Tennishöll við Dalsmára 13

Breyting skv. x mgr. 43 gr. skipulagslaga nr. 123/2010
Erindi frá fundi skipulagsráðs nr. 168, dags.19.08.2024
ONE / 24071240

TILLAGA AÐ BREYTTU DEILISKIPULAGI

Tillaga að breyttu deiliskipulagi:
Tennishöll við Dalssmára 13 í mkv. 1:1000

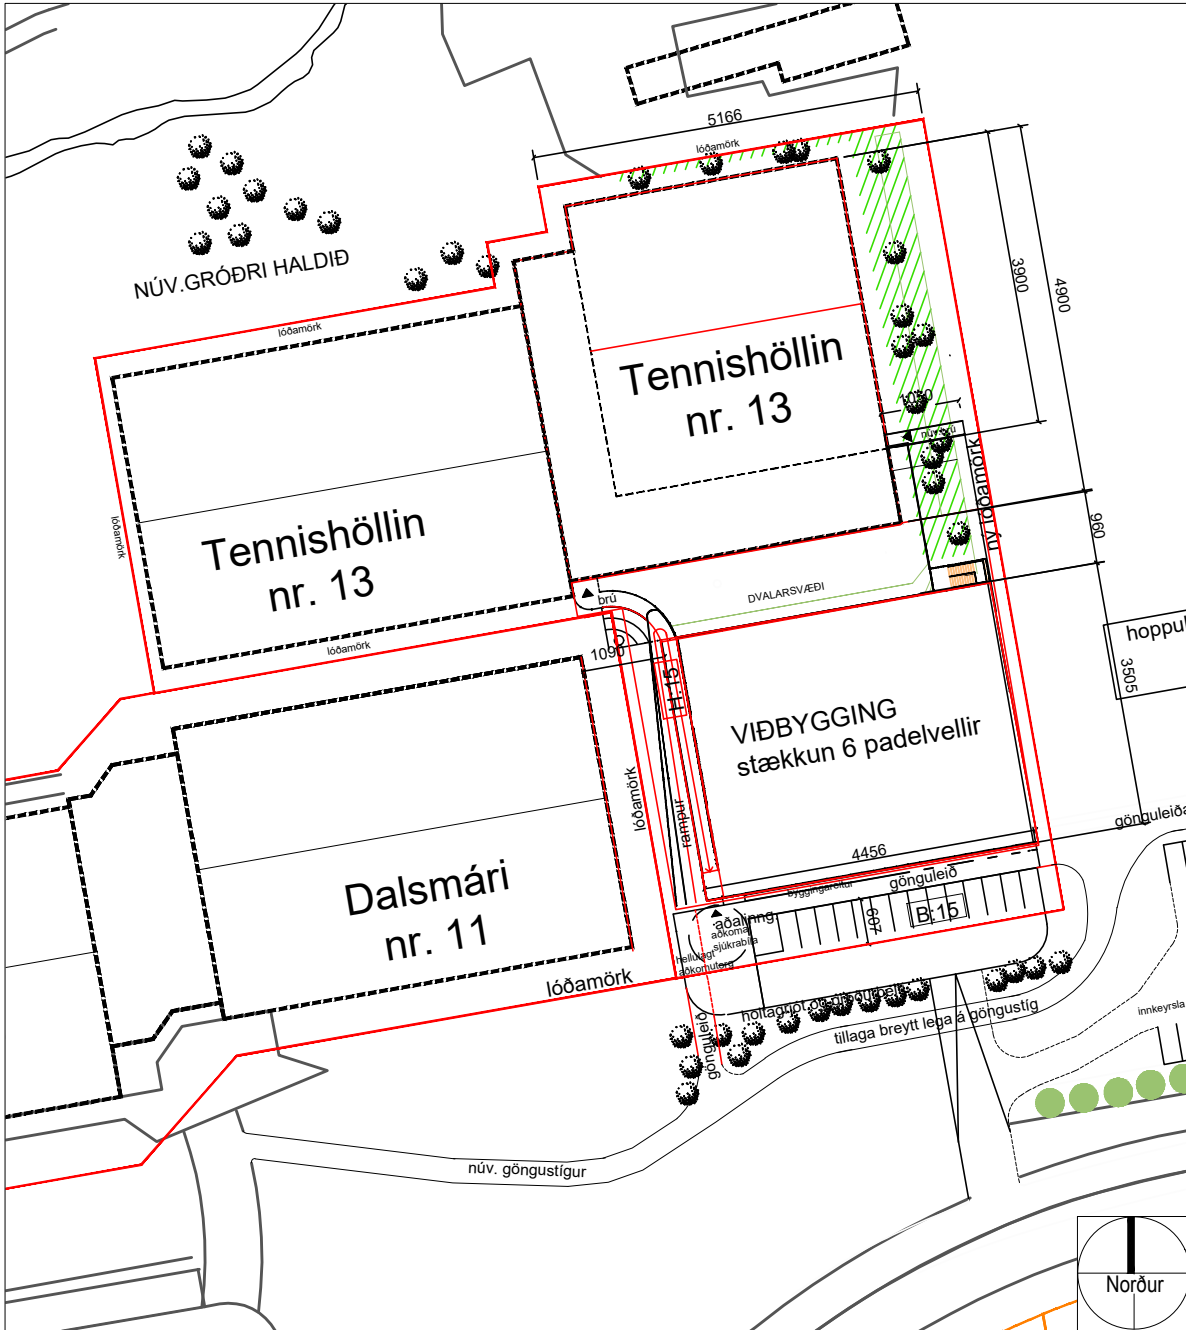
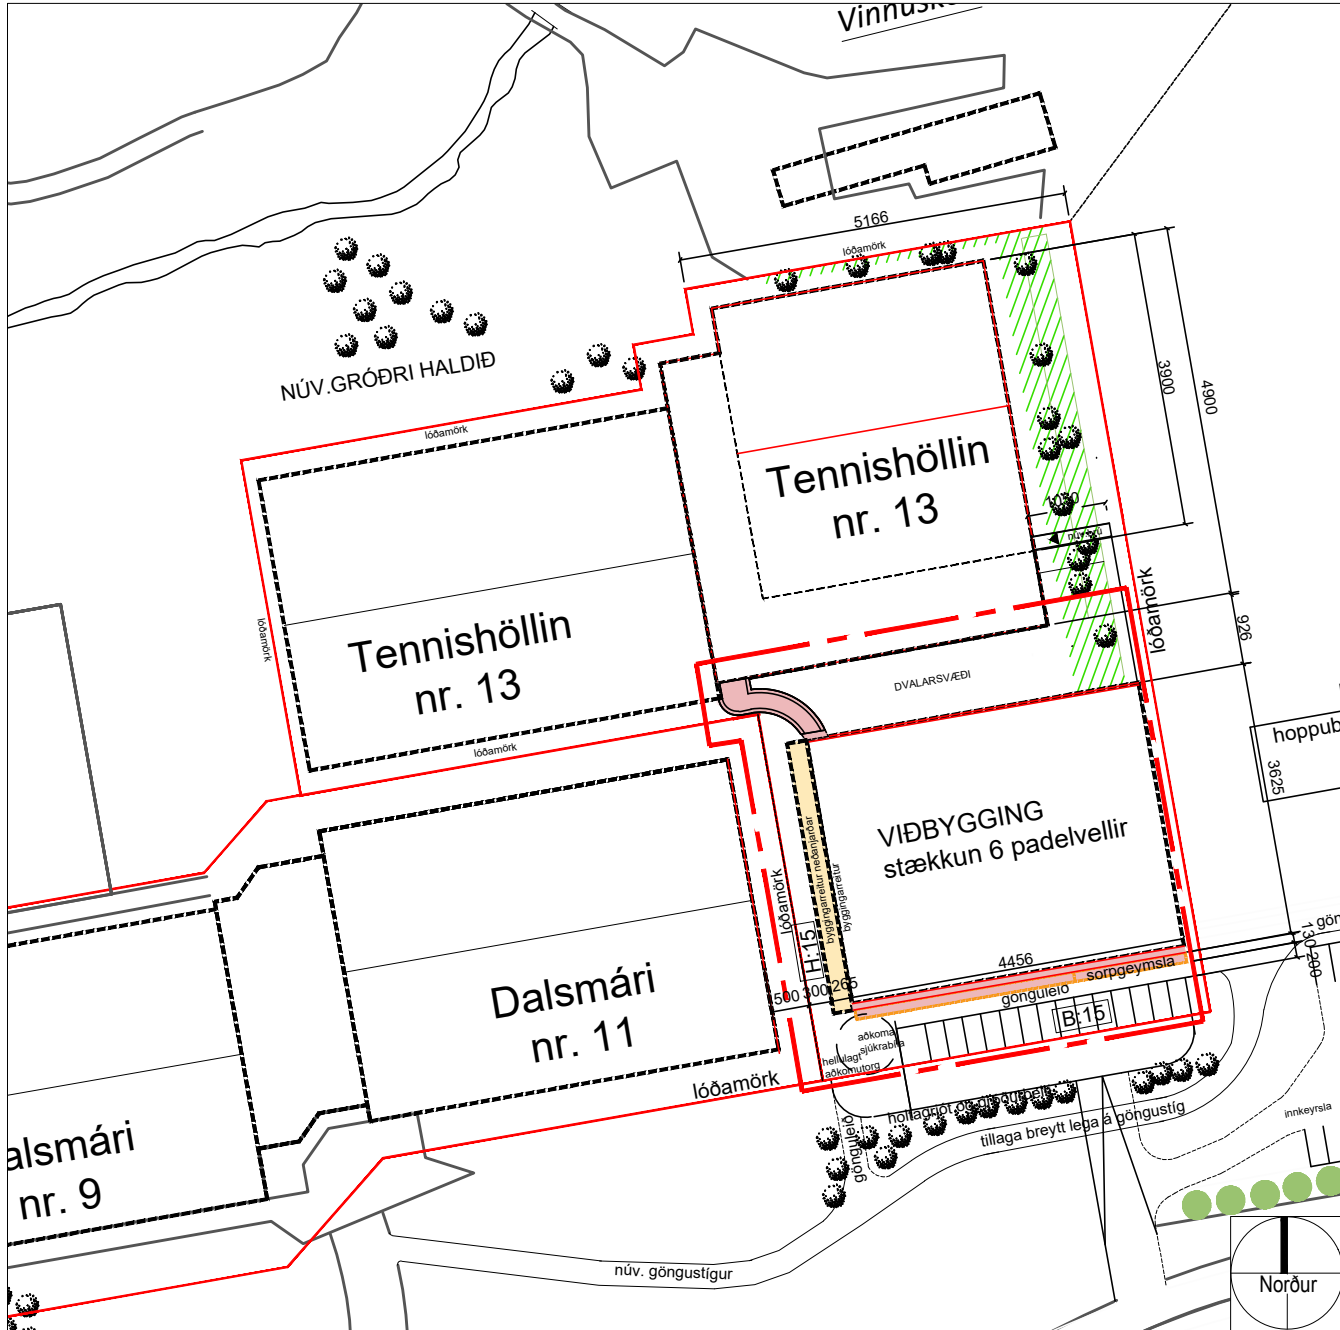
Tillaga að deiliskipulagsbreytingu:

- Byggingarreitir er stækkaður um 1.2m (0.3m til norðurs í átt að núverandi Tennishöll og 0.9m til suðurs), bilastæði haldast innan lóðar Tennishallarinnar.

- Skyggni með lokuðu sorpskýli 1.3m til suðurs
- Byggingarreitir stækkaður til vesturs á 1.hæð (neðanjarðar) um 2.65m
- Glerskýli sett á núverandi brú á báðar hæðir sem myndar tengigang frá núverandi Tennishöll yfir í viðbyggingu

- Heimild til að breikka núverandi brú um 1.0m (0.5m í hvora átt)
- Mænishæð húss hækkuð um 1.2m, fer úr K: 14.05 í K: 15.25
- Dvalarsvæði á lóð minnkar um 0.3m á milli bygginga innan lóðar Tennishallarinnar

- Kóti ofan núverandi padelvelli leiðréttur, er sýndur K: 11.36 á gildandi skipulagi en á að vera K: 11.90
- Heimild að nýta þak undir þakgarð
- Blágrænar lausnir á þaki
